東海第二発電所 設計及び工事計画変更認可申請 概要説明資料

2023年9月11日
日本原子力発電株式会社

1. 設計及び工事計画変更認可申請概要
2. 非常用／緊急用無停電電源装置及び緊急用125V系蓄電池の設置場所の変更
3. 火災防護設備用ハロンボンベの設置場所，個数，名称等の変更
4. チャンネル着脱機の内容の記載適正化
5. ALCパネルの補強範囲変更等
6. 設計及び工事計画変更認可申請に係るスケジュール

別紙2 図2 技術的能力1.14 可搬型代替直流電源設備による代替所内電気設備への給電手順のタイムチャート（引用）

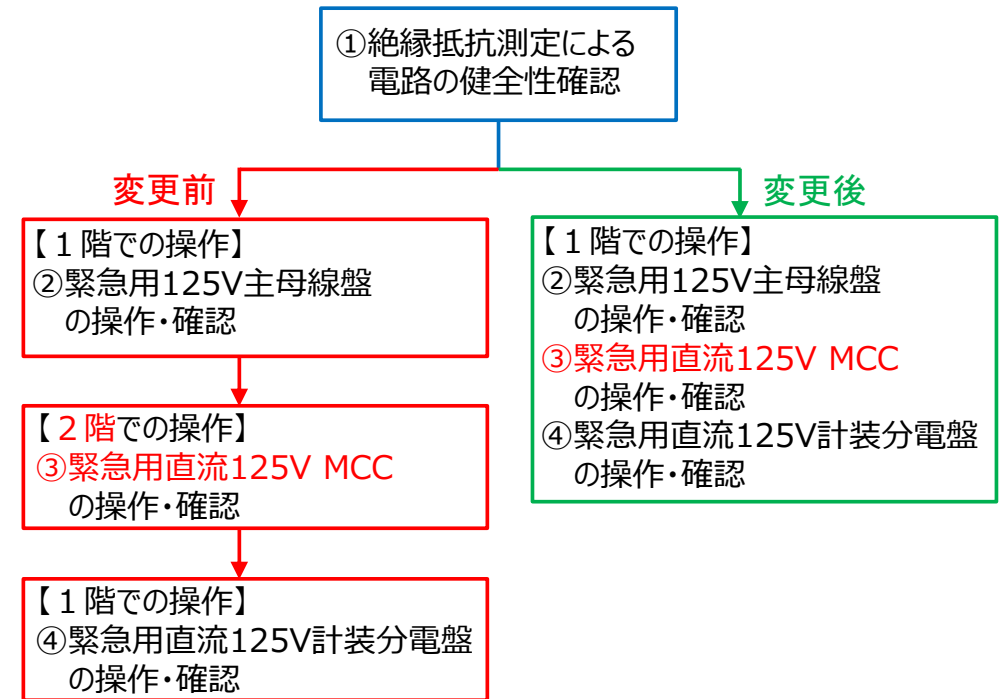
- 既許可においては、「技術的能力 1.14 2.3 (2)b. 可搬型代替直流電源設備による代替所内電気設備への給電」における手順は「①絶縁抵抗測定による回路の健全性確認」→「②緊急用125V主母線盤の操作・確認」→「③2階へ移動し、緊急用直流125V MCCの操作・確認」→「④1階へ移動し、緊急用直流125V計装分電盤の操作・確認」であったが、今回工認により、電気室1階内で操作可能となり、操作時間を短縮できる。別紙2 図2に技術的能力1.14可搬型代替直流電源設備による代替所内電気設備への給電手順のタイムチャート、別紙2 図3に今回工認申請における緊急用電気室での動線変更前後を示す。
- 設置許可 本文十号において、当該作業における想定時間を250分以内としており、設置許可への影響はない。別紙2 表2に設置許可 本文十号 重大事故等対策における操作の成立性を示す。

①【緊急用電気室 1F用】

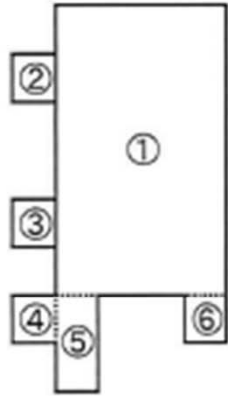
S(面積) ①	:	20.45	×	7.8	=	159.6	m ²
②	:	2.0	×	1.0	=	2.0	m ²
③	:	2.0	×	1.0	=	2.0	m ²
④	:	1.0	×	0.7	=	0.7	m ²
⑤	:	1.7	×	2.0	=	3.4	m ²
⑥	:	0.7	×	1.0	=	0.7	m ²
① + ④ + ⑤ + ⑥							= 164.4 m ²

V(体積) ① + ④ + ⑤ + ⑥	:	164.4	×	4.8	H	=	790	m ³
②	:	2.0	×	2.2	H	=	5	m ³
③	:	2.0	×	3.1	H	=	7	m ³
(合計)							802	m ³

$$\text{消火剤量} : 802 \times 0.32 + 0 \times 2.4 = 256.64 \text{ kg} \doteq 257 \text{ kg}$$

③【緊急用電気室3F用】

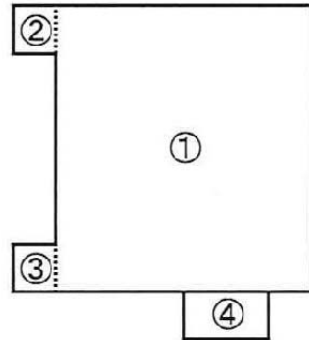
$$\begin{aligned}
 S(\text{面積}) \text{ ①} &: 7.8 \times 5.75 = 44.9 \text{ m}^2 \\
 \text{②} &: 1.0 \times 0.7 = 0.7 \text{ m}^2 \\
 \text{③} &: 1.0 \times 0.7 = 0.7 \text{ m}^2 \\
 \text{①} + \text{②} + \text{③} &= 46.3 \text{ m}^2
 \end{aligned}$$

$$\begin{aligned}
 V(\text{体積}) \text{ ①} + \text{②} + \text{③} &: 46.3 \times 4.2 \text{ H} = 195 \text{ m}^3 \\
 \text{④} &: 1.3 \times 2.7 \text{ H} = 4 \text{ m}^3 \\
 (\text{合計}) & \mathbf{199} \text{ m}^3
 \end{aligned}$$

$$\text{消火剤量} : 199 \times 0.32 + 0 \times 2.4 = 63.68 \text{ kg} \approx 64 \text{ kg}$$
